Asunto: Criterio técnico de Asentamientos Humanos de Hecho y Consolidados de Interés Social para emisión de Informe de factibilidad de cambio de zonificación

Asentamiento Humano de Hecho y Consolidado: "MIRANDA GRANDE SECTOR LOS SAUCES".

Asunto: Alcance y criterio de Informe de Riesgos - AHHYC "Miranda Grande Sector Los Sauces"

INFORME TÉCNICO
Evaluación de Riesgo: Solicitud UERB
Fecha de inspección: 04/12/2017

8.1.4 Cortes de terreno en los lotes 1, 2, 3, 6 y 11.

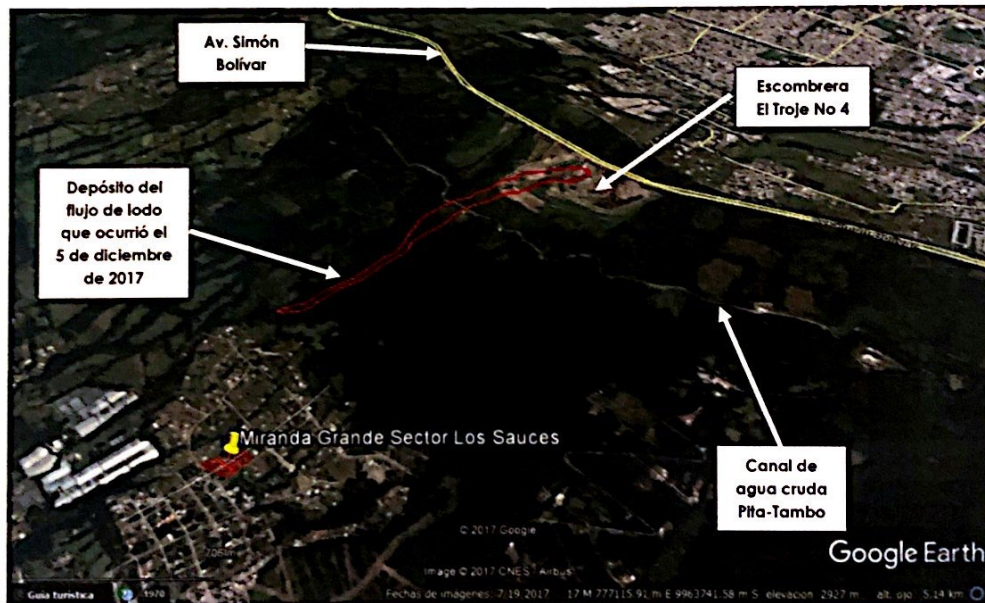
Con esta información se considera que en el AHHYC "Miranda Grande Sector Los Sauces" existen condiciones físicas que definen **Amenaza Moderada por Movimientos en Masa**, especialmente en los lotes que tienen cortes de talud tanto en su parte frontal, posterior o colindantes con cortes de vía (Lotes 1, 2, 3, 6 y 11).

Por movimientos en masa: los lotes 1, 2, 3, 6 y 11 presentan condiciones de exposición moderada respecto a taludes generados por cortes en el terreno. Para el resto de lotes, no se observaron características en el terreno que sugieran exposición a esta amenaza. Por otro lado, frente a procesos erosivos, escorrentía intensa, flujos de lodo, se consideran expuestos las calles internas, viviendas e infraestructuras presentes.

- Los propietarios/poseionarios de los lotes 1, 2, 3, 6 y 11 deben implementar medidas de protección en los taludes mediante la asesoría de un especialista geotécnico, quien deberá proponer las alternativas idóneas según las características topográficas, geotécnicas, hidrológicas del suelo, acorde con lo establecido en la Norma Ecuatoriana de Construcción vigente y su guía práctica.
